原子力規制庁が株式会社コベルコ科研と契約した浸水防止設備（水密扉）に関する
安全研究報告書の誤った記載について

平成30年7月6日
原子力規制庁

不適合報告書

誤記影響の報告

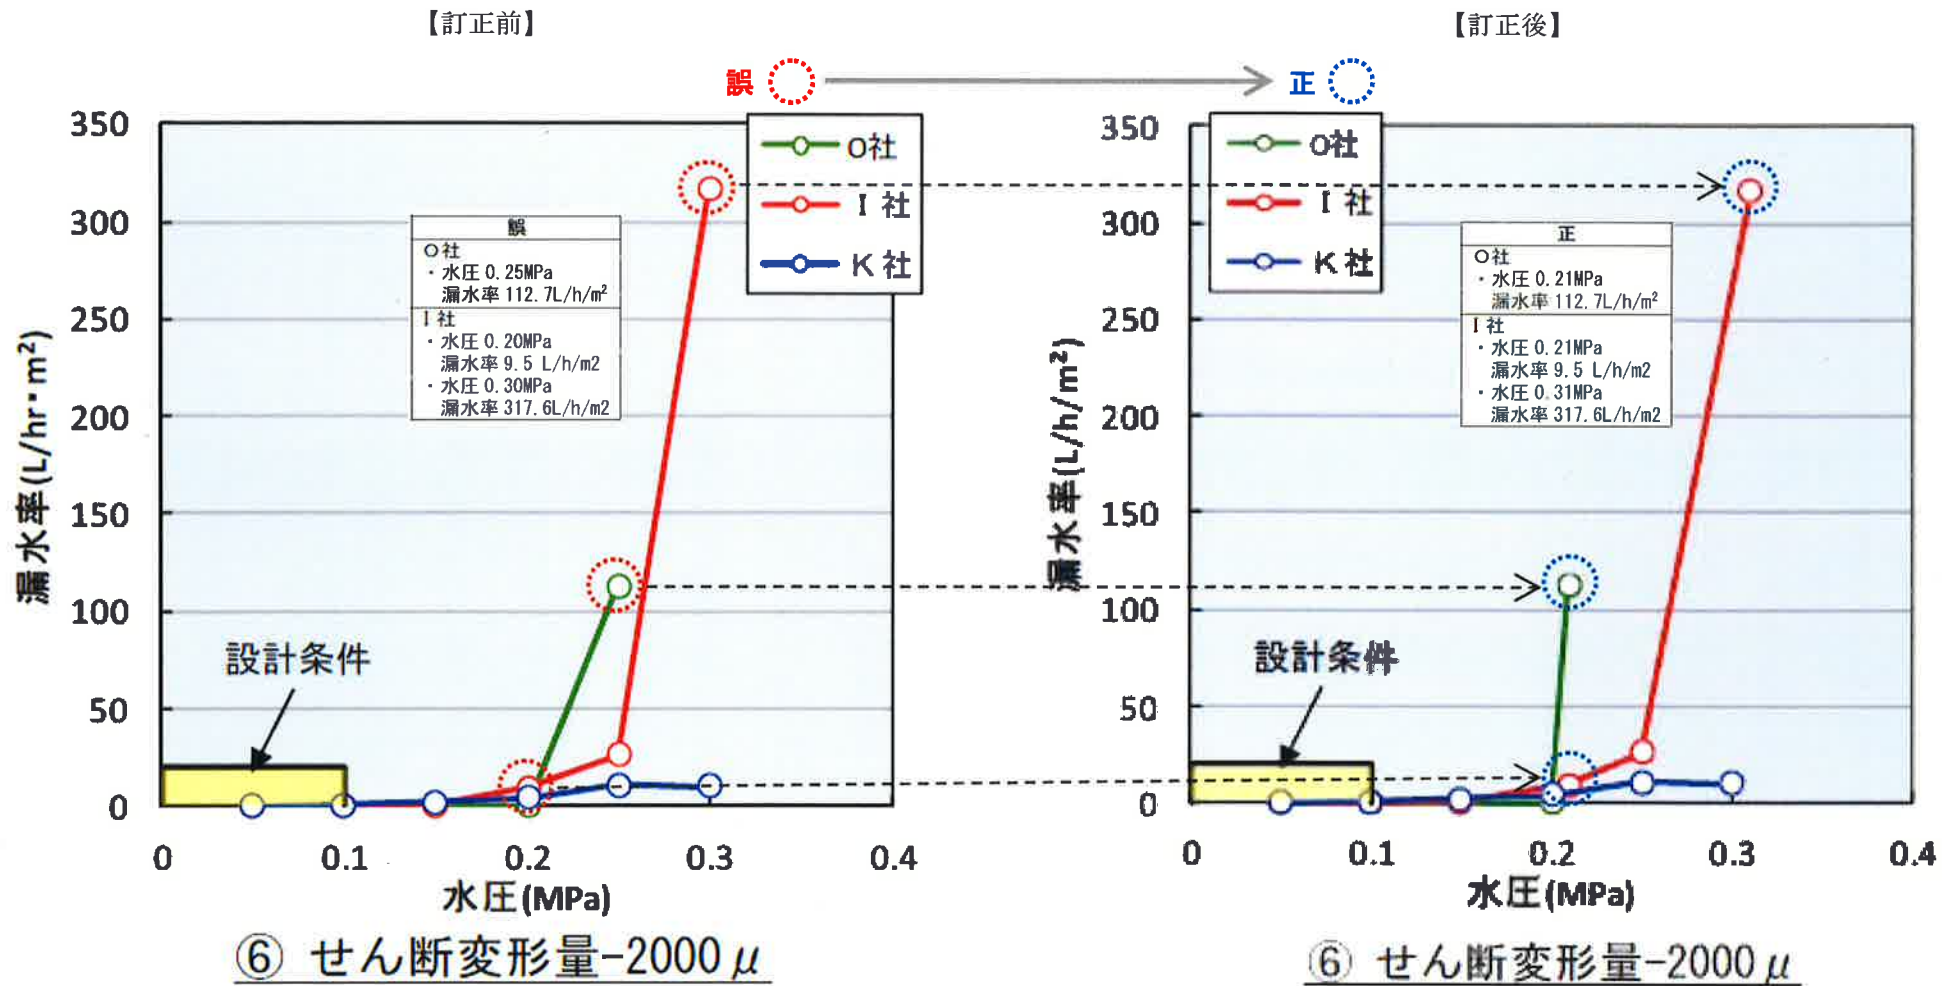
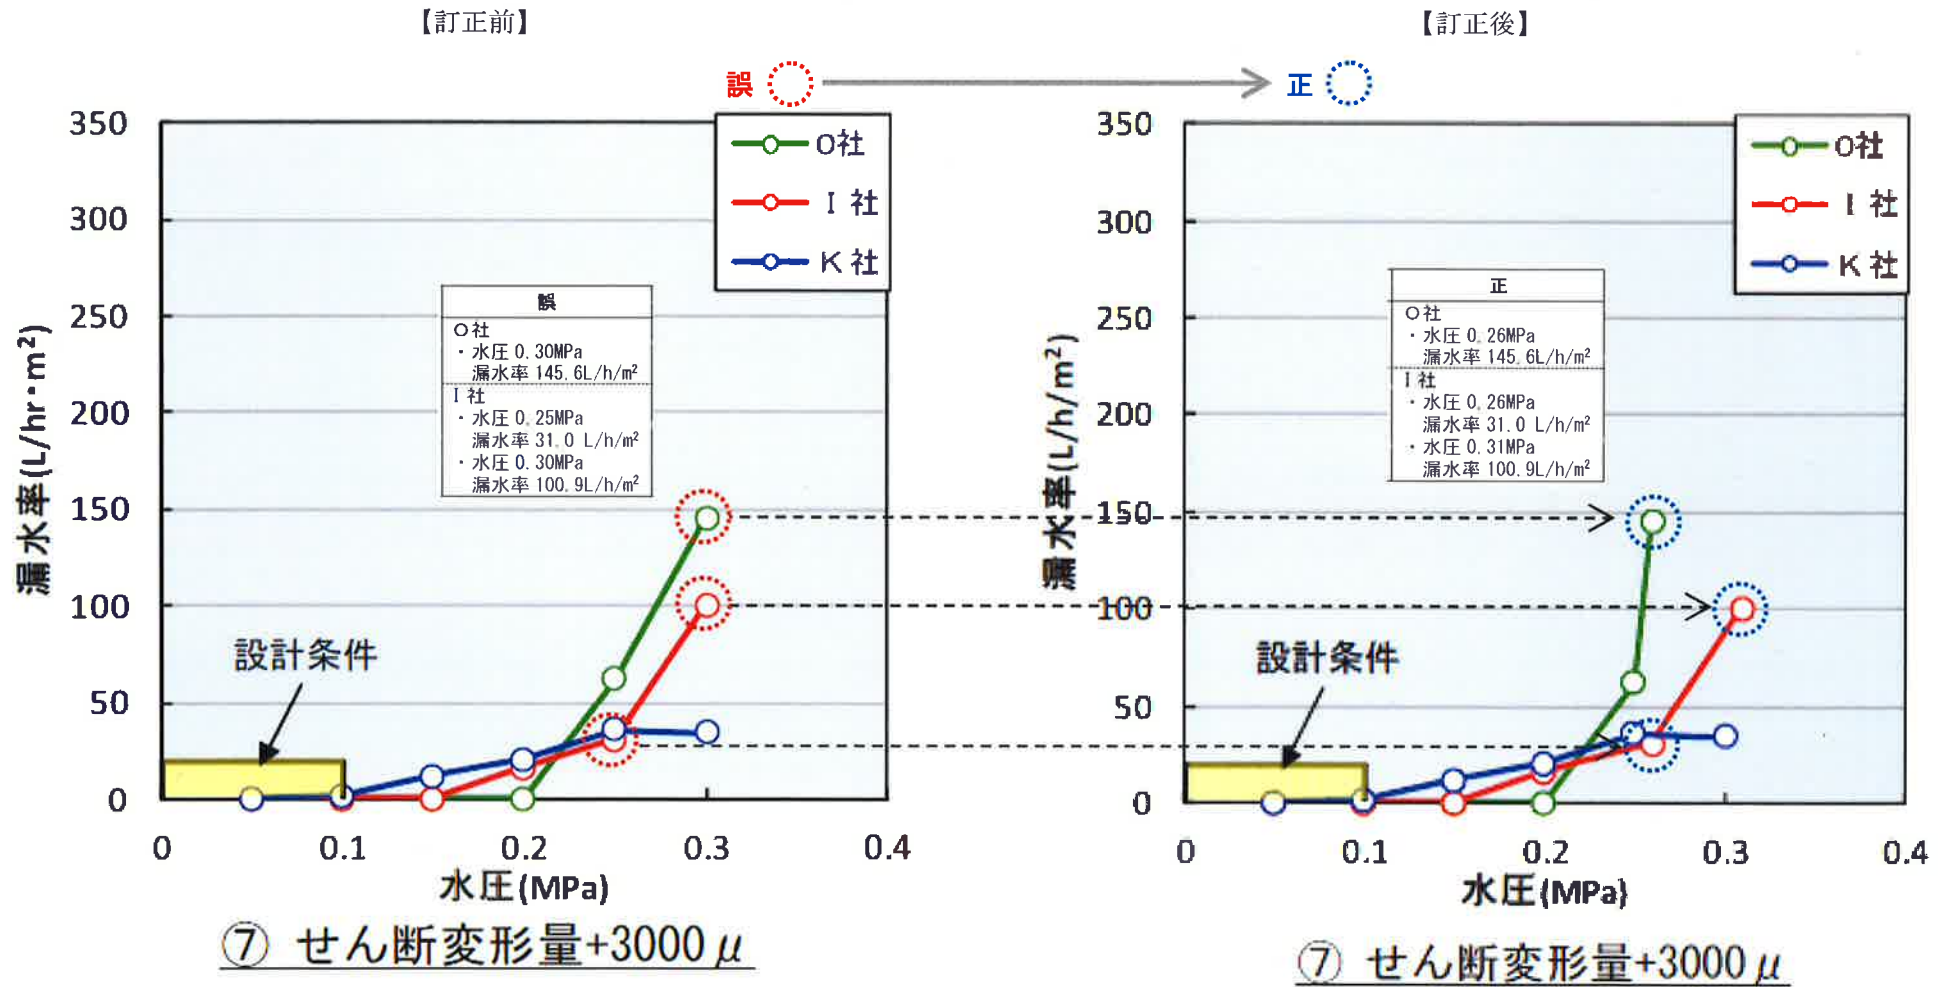
整理番号	頁番号	図表番号	内容	誤	正	調査結果	原因	誤記とした判断理由	本報告書に及ぼす影響	次年度以降の業務に及ぼす影響	
33	165	図 5.1.1	a) ④せん断変形量 0μ の図	・I社 水圧 0.20 MPa、 漏水率 13.3 L/h/m ²	・I社 水圧 0.21 MPa、 漏水率 13.3 L/h/m ²	元データと報告値に差異	転記ミス	水圧 0.21MPaと記載すべきところ、誤って目標設定値の 0.20 MPa を記載した。	漏水発生後の漏水量、水圧を用いた値をグラフ化した結果から影響は少なく、誤記による影響はこの表にとどまると考える。	3社の水圧と漏水率の図が変わるが、結論には影響しないと考える。

b) ②機能限界試験の図	・I社 水圧 0.37 MPa、 漏水率 338.7 L/h/m ²	・I社 水圧 0.37 MPa、 漏水率 338.9 L/h/m ²	元データと報告値に差異	漏水率の計算時間範囲の違い	水圧が平衡した状態での漏水率を記載するべきところ、漏水直後の値を誤って記載していた。	結論には影響しないと考える。

c) ④せん断変形量 $1,000\mu$ の図	・K社 水圧 0.05 MPa、 漏水率 0.0 L/h/m ² 水圧 0.25 MPa、 漏水率 15.3 L/h/m ²	・K社 水圧 0.05 MPa、 漏水率 0.1 L/h/m ² 水圧 0.25 MPa、 漏水率 15.2 L/h/m ²	元データと報告値に差異	転記ミス	元データで確認したところ、0.05MPa で 0.1 L/h/m ² 、0.25MPa で 15.2 L/h/m ² と確認でき、図 4.2.12 からの転記ミスであった。	漏水発生後の漏水量、水圧を用いた値をグラフ化した結果から影響は少なく、誤記による影響はこの表にとどまると考える。

d) ⑤せん断変形量 $+2,000\mu$ の図	・O社 水圧 0.30 MPa、 漏水率 58.2 L/h/m ²	・O社 水圧 0.28 MPa、 漏水率 58.2 L/h/m ²	ケース6-1の水頭圧30m時の水圧値	転記ミス	漏水が発生した0.28MPaを記載するべきであったが、誤って設定値の0.3MPaを転記した。	漏水発生後の漏水量、水圧を用いた値をグラフ化した結果から影響は少なく、誤記による影響はこの表にとどまると考える。		影響は無いと考える。

e) ⑤せん断変形量 $+2,000\mu$ の図	・I社 $+1,000\mu$ のデータをプロット 水圧 0.15 MPa、 漏水率 1.8 L/h/m ² 水圧 0.20 MPa、 漏水率 4.3 L/h/m ² 水圧 0.25 MPa、 漏水率 46.7 L/h/m ² 水圧 0.30 MPa、 漏水率 201.3 L/h/m ²	・I社 $+2,000\mu$ のデータにプロット 水圧 0.15 MPa、 漏水率 1.9 L/h/m ² 水圧 0.21 MPa、 漏水率 13.9 L/h/m ² 水圧 0.26 MPa、 漏水率 22.2 L/h/m ² 水圧 0.31 MPa、 漏水率 80.9 L/h/m ²	元データと報告値に差異	参照ミス	$+2,000\mu$ のデータを選択してグラフすべきところ、誤って $+1,000\mu$ のデータを選んでしまった。	グラフの挙動が変わり、考察について影響があるが、結論までには影響が無いと考える。

整理番号	頁番号	図表番号	内容	誤	正	調査結果	原因	誤記とした判断理由	本報告書に及ぼす影響	次年度以降の業務に及ぼす影響
33	165	図 5.1.1 (続き)	f) ⑥せん断変形量-2000 μの図	<ul style="list-style-type: none"> ○社 水圧 0.25 MPa、 漏水率 112.7 L/h/m² ●I社 水圧 0.20 MPa、 漏水率 9.5 L/h/m² 	<ul style="list-style-type: none"> ○社 水圧 0.21 MPa、 漏水率 112.7 L/h/m² ●I社 水圧 0.21 MPa、 漏水率 9.5 L/h/m² 	元データと報告値に差異	転記ミス	水圧 0.21MPa と記載すべきところ、誤って目標設定値の 0.25 MPa を記載した。	漏水発生後の漏水量、水圧を用いた値をグラフ化した結果から影響は少なく、誤記による影響はこの表にとどまると考える。	
				<ul style="list-style-type: none"> ○社 水圧 0.30 MPa、 漏水率 317.6 L/h/m² 	<ul style="list-style-type: none"> ○社 水圧 0.31 MPa、 漏水率 317.6 L/h/m² 	元データと報告値に差異	転記ミス	水圧 0.21MPa および 0.31MPa と記載すべきところ、誤って目標設定値の 0.20 MPa および 0.30 MPa を記載した。

g) ⑦せん断変形量+3000μの図	<ul style="list-style-type: none"> ○社 水圧 0.30 MPa、 漏水率 145.6 L/h/m² ●I社 水圧 0.25 MPa、 漏水率 31.0 L/h/m² 	<ul style="list-style-type: none"> ○社 水圧 0.26 MPa、 漏水率 145.6 L/h/m² ●I社 水圧 0.26 MPa、 漏水率 31.0 L/h/m² 	元データと報告値に差異	転記ミス	水圧 0.26MPa と記載すべきところ、誤って目標設定値の 0.30 MPa を記載した。	漏水発生後の漏水量、水圧を用いた値をグラフ化した結果から影響は少なく、誤記による影響はこの表にとどまると考える。	
				<ul style="list-style-type: none"> ○社 水圧 0.30 MPa、 漏水率 100.9 L/h/m² 	<ul style="list-style-type: none"> ○社 水圧 0.31 MPa、 漏水率 100.9 L/h/m² 	元データと報告値に差異	転記ミス	水圧 0.21MPa および 0.31MPa と記載すべきところ、誤って目標設定値の 0.20 MPa および 0.30 MPa を記載した。

h) ⑧せん断変形量-3000μの図	<ul style="list-style-type: none"> ○社 水圧 0.25 MPa、 漏水率 198.9 L/h/m² ●I社 水圧 0.20 MPa、 漏水率 2.8 L/h/m² 	<ul style="list-style-type: none"> ○社 水圧 0.26 MPa、 漏水率 198.9 L/h/m² ●I社 水圧 0.21 MPa、 漏水率 2.8 L/h/m² 	元データと報告値に差異	転記ミス	水圧 0.26MPa と記載すべきところ、誤って目標設定値の 0.30 MPa を記載した。	漏水発生後の漏水量、水圧を用いた値をグラフ化した結果から影響は少なく、誤記による影響はこの表にとどまると考える。	
				<ul style="list-style-type: none"> ○社 水圧 0.25 MPa、 漏水率 9.5 L/h/m² ○社 水圧 0.30 MPa、 漏水率 13.3 L/h/m² 	<ul style="list-style-type: none"> ○社 水圧 0.26 MPa、 漏水率 9.5 L/h/m² ○社 水圧 0.31 MPa、 漏水率 13.3 L/h/m² 	元データと報告値に差異	転記ミス	水圧 0.21MPa、0.26MPa、0.31MPa と記載すべきところ、誤って目標設定値の 0.20 MPa、0.25 MPa、0.30 MPa を記載した。		
				<ul style="list-style-type: none"> ○社 水圧 0.25 MPa、 漏水率 223.1 L/h/m² 	<ul style="list-style-type: none"> ○社 水圧 0.24 MPa、 漏水率 223.1 L/h/m² 	元データと報告値に差異	転記ミス	水圧 0.24MPa と記載すべきところ、誤って目標設定値の 0.25 MPa を記載した。

i) ⑨せん断変形量+4000μの図	<ul style="list-style-type: none"> ○社 水圧 0.25 MPa、 漏水率 16.8 L/h/m² ●I社 水圧 0.25 MPa、 漏水率 16.8 L/h/m² 	<ul style="list-style-type: none"> ○社 水圧 0.26 MPa、 漏水率 16.8 L/h/m² ●I社 水圧 0.26 MPa、 漏水率 16.8 L/h/m² 	元データと報告値に差異	転記ミス	水圧 0.26MPa および 0.31MPa と記載すべきところ、誤って目標設定値の 0.25 MPa および 0.30 MPa を記載した。		
				<ul style="list-style-type: none"> ○社 水圧 0.30 MPa、 漏水率 129.6 L/h/m² 	<ul style="list-style-type: none"> ○社 水圧 0.31 MPa、 漏水率 129.6 L/h/m² 	元データと報告値に差異	転記ミス	水圧 0.24MPa と記載すべきところ、誤って目標設定値の 0.25 MPa を記載した。

j) ⑩せん断変形量-4000μの図	<ul style="list-style-type: none"> ○社 水圧 0.25 MPa、 漏水率 236.3 L/h/m² ●I社 水圧 0.25 MPa、 漏水率 16.8 L/h/m² 	<ul style="list-style-type: none"> ○社 水圧 0.24 MPa、 漏水率 236.3 L/h/m² ●I社 水圧 0.26 MPa、 漏水率 16.8 L/h/m² 	元データと報告値に差異	転記ミス	水圧 0.24MPa と記載すべきところ、誤って目標設定値の 0.25 MPa を記載した。	漏水発生後の漏水量、水圧を用いた値をグラフ化した結果から影響は少なく、誤記による影響はこの表にとどまっている。	
				<ul style="list-style-type: none"> ○社 水圧 0.30 MPa、 漏水率 148.7 L/h/m² 	<ul style="list-style-type: none"> ○社 水圧 0.31 MPa、 漏水率 148.7 L/h/m² 	元データと報告値に差異	転記ミス	水圧 0.26MPa および 0.31MPa と記載すべきところ、誤って目標設定値の 0.25 MPa および 0.30 MPa を記載した。

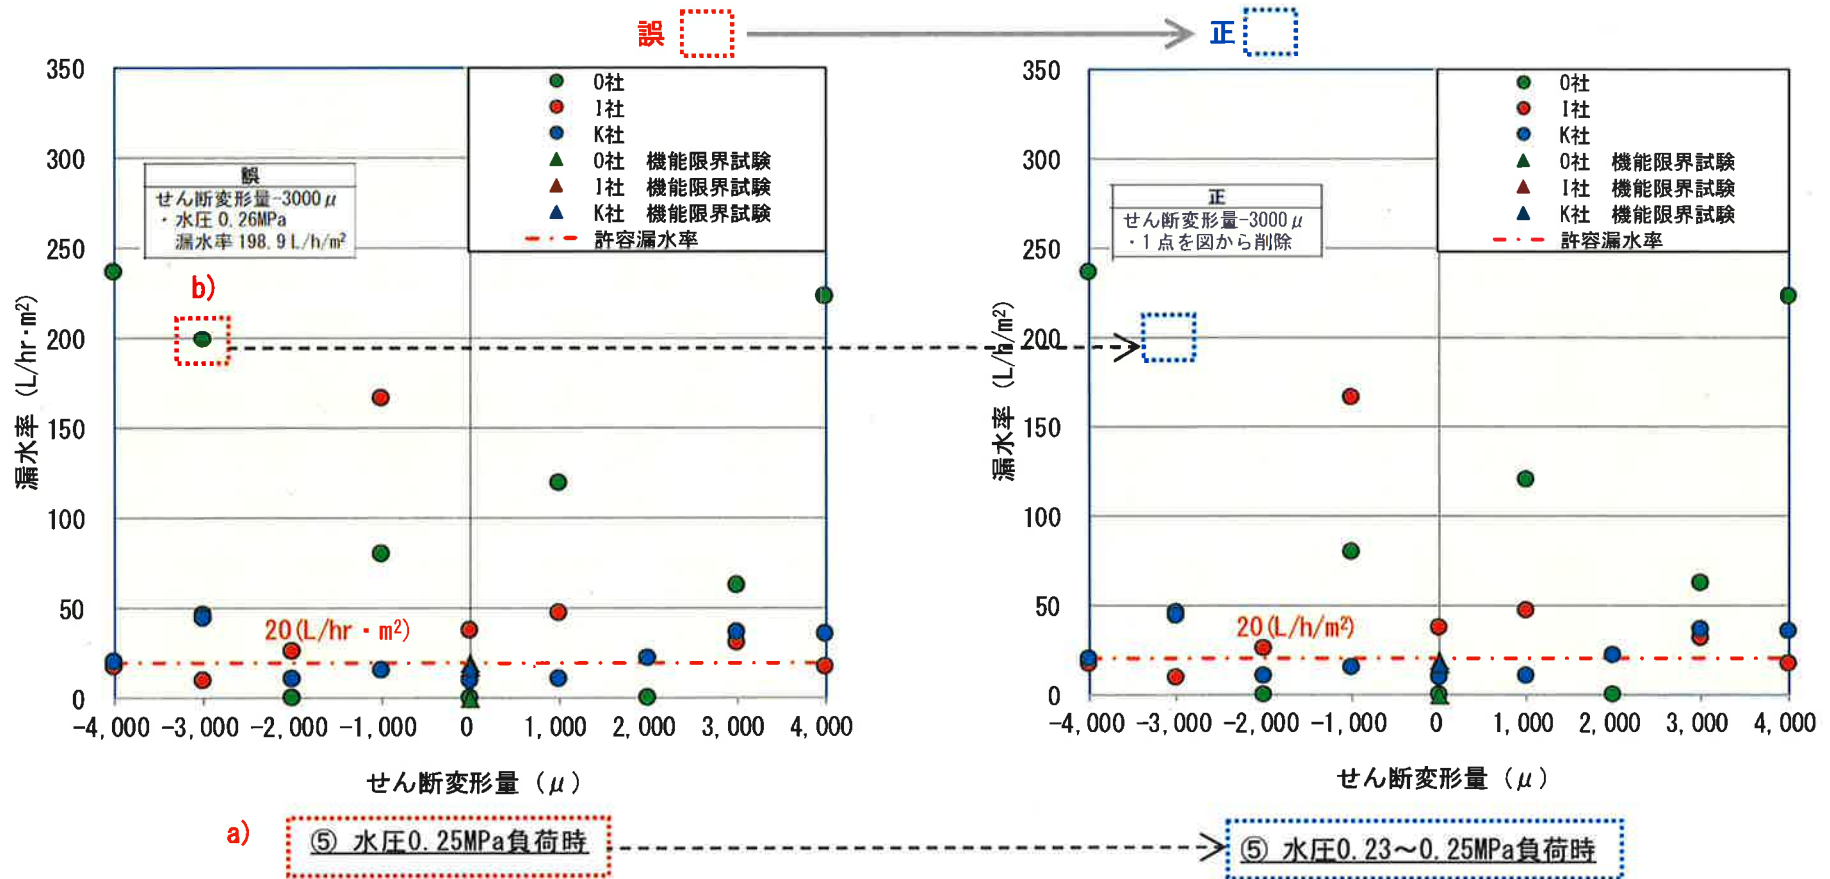
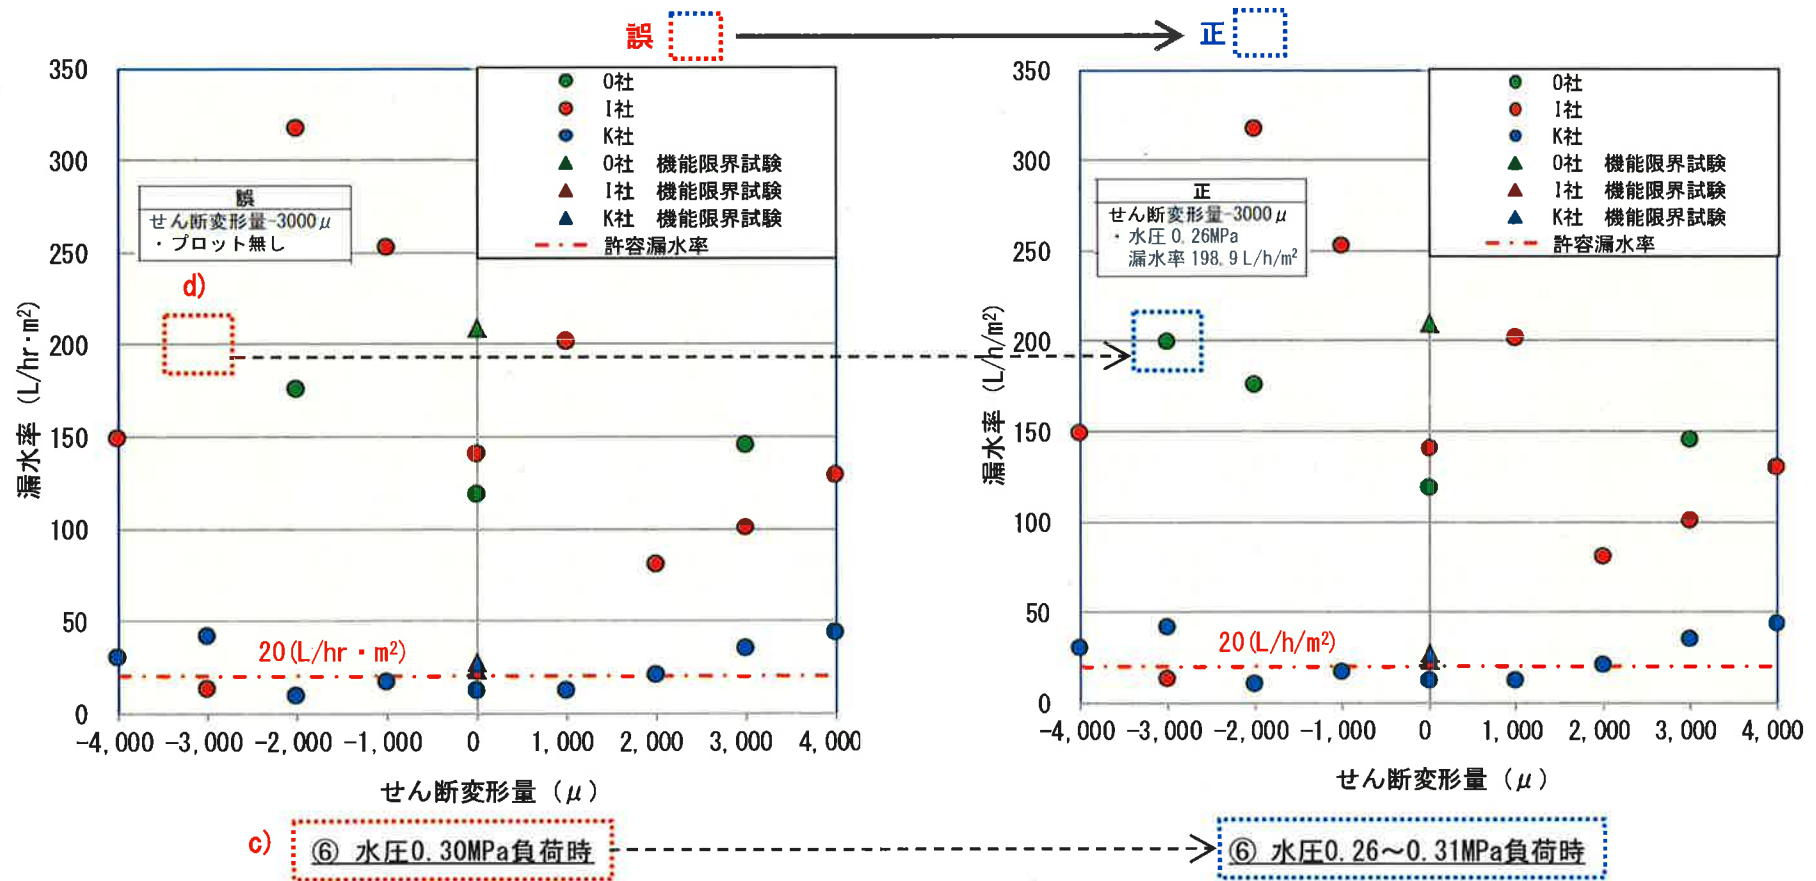
整理番号	頁番号	図表番号	内容	誤	正	調査結果	原因	誤記とした判断理由	本報告書に及ぼす影響	次年度以降の業務に及ぼす影響
34	166	図 5.1.2	a) ㊸水圧0.25MPa 負荷時の図	図のタイトル「水圧0.25MPa 負荷時」	「水圧 0.23MPa～0.25MPa 負荷時」	タイトル入力の間違い	記載ミス	水圧 0.23MPa～0.25MPa のデータをプロットしており、タイプ時のミスと判断した。	結論まで影響しないと考える。	影響は無いと考える。
			b) ㊸水圧0.25MPa 負荷時の図	図のせん断変形・3,000 μ 、0.26MPa の漏水率 198.9 L/h/m ²	削除	元データと報告値に差異	記載ミス	水圧 0.23MPa～0.25MPa 負荷時範囲の評価のため、0.26MPa のデータを削除する		
			c) ㊸水圧0.30MPa 負荷時の図	図のタイトル「水圧0.30MPa 負荷時」	「水圧 0.26MPa～0.31MPa 負荷時」	タイトル入力の間違い	記載ミス	水圧 0.26MPa～0.31MPa のデータをプロットしており、タイプ時のミスと判断した。		
			d) ㊸水圧0.30MPa 負荷時の図	プロット無し	図のせん断変形・3,000 μ 、0.26MPa の漏水率 198.9 L/h/m ²	表 4.2.7 の引用データであるため、元データ変更に伴い相違が発生した	参照データの誤記	水圧が平衡した状態での漏水率を記載するべきところ、漏水直後の値を誤って記載していた。

・整理番号 35

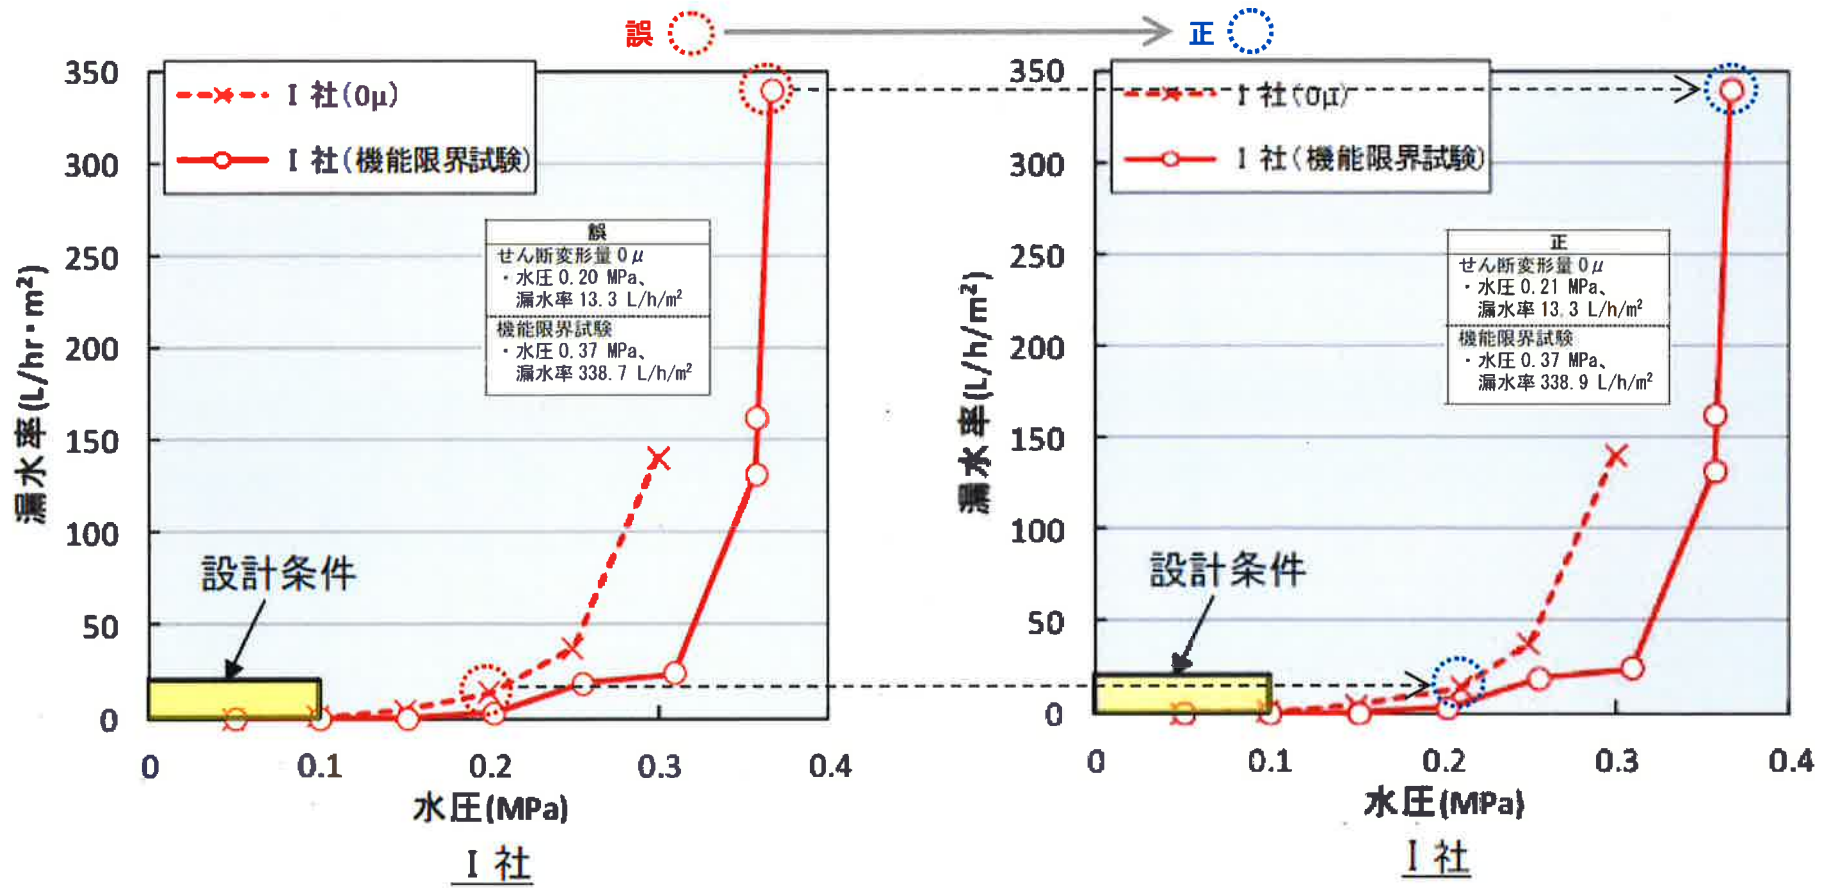
整理番号	頁番号	図表番号	内容	誤	正	調査結果	原因	誤記とした判断理由	本報告書に及ぼす影響	次年度以降の業務に及ぼす影響
35	168	図 5.1.3	I社の図	せん断変形 0μ 水圧 0.20 MPa、 漏水率 13.3 L/h/m ²	せん断変形 0μ 水圧 0.21 MPa、 漏水率 13.3 L/h/m ²	元データと報告値に差異	記載ミス	水圧 0.21MPa と記載すべきところ、誤って目標設定値の 0.20 MPa を記載した。	漏水発生後の漏水量、水圧を用いた値をグラフ化した結果から影響は少なく、誤記による影響はこの表にとどまっている。	影響は無いと考える。
				機能限界試験 水圧 0.37 MPa、 漏水率 338.7 L/h/m ²	機能限界試験 水圧 0.37 MPa、 漏水率 338.9 L/h/m ²	元データと報告値に差異	記載ミス	水圧が平衡した状態での漏水率 (338.9L/h/m ²) を記載するべきところ、漏水直後(338.7L/h/m ²) の値を誤って記載していた。

・整理番号 2

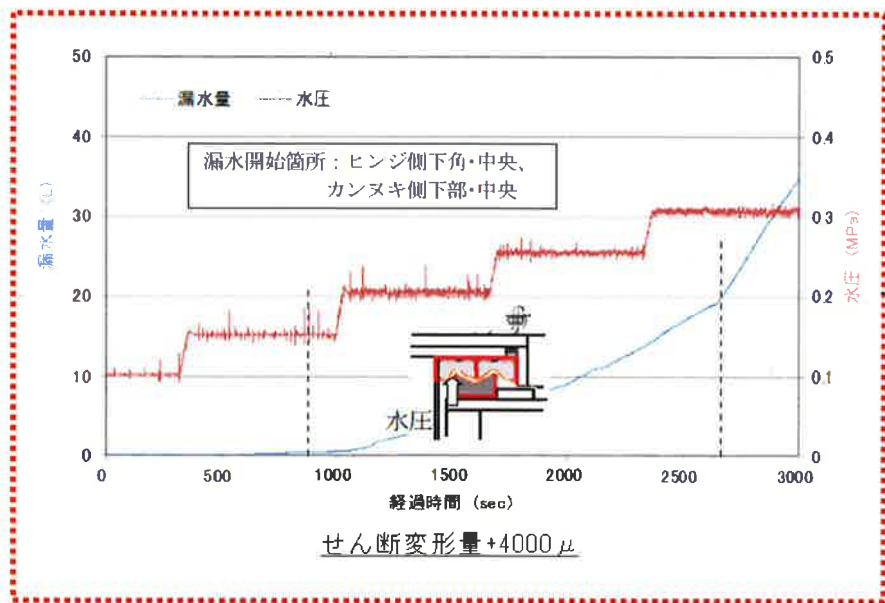
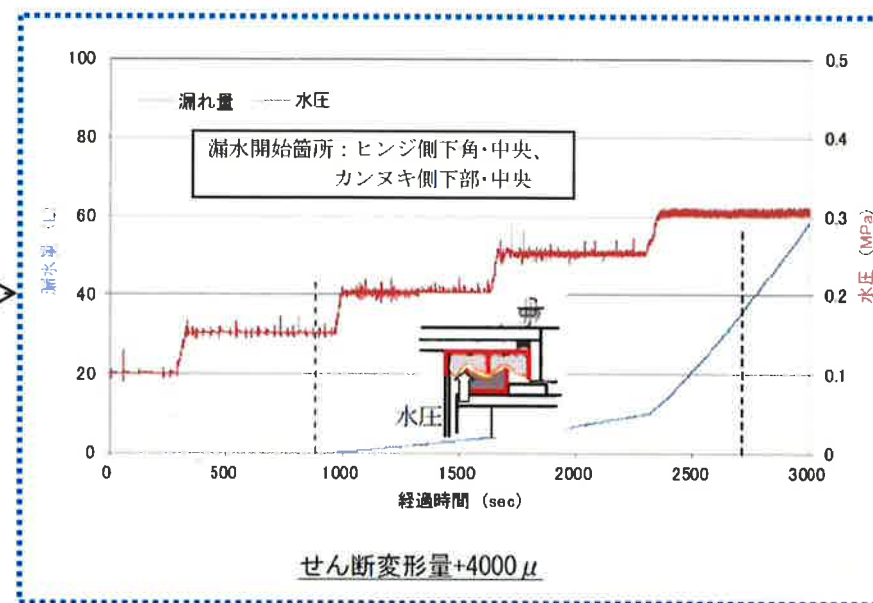
整理番号	頁番号	図表番号	内容	誤	正	調査結果	原因	誤記とした判断理由	本報告書に及ぼす影響	次年度以降の業務に及ぼす影響
2	16	図 3.6	せん断変形量+4000 μ の図	せん断変形量+2000 μ の図を誤用	せん断変形量+4000 μ の図に訂正	グラフを転記する際に、誤ったグラフを参照した。	参照ミス	+4,000 μ のグラフを転記すべきところ、誤って+2,000 μ のグラフを参照した。	パッキンの潰れと漏水の開始を定性的に説明した図であり、論旨には影響しないと考える。	影響しないと考える。
